改善箇所説明図

改善方法

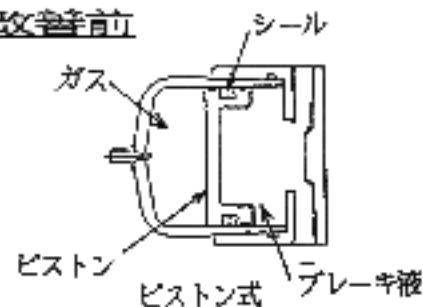
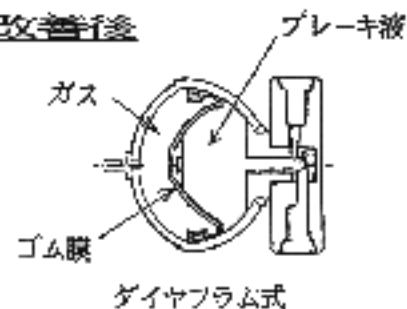
不 具 合 ①	全車両、タイマー付き警報ブザーと交換する。
不 具 合 ②	
不 具 合 ③	全車両、警報用圧カスイッチを良品と交換する。

〔全車両、アクュームレータを対策品
（デイヤフラム式）と交換する。〕
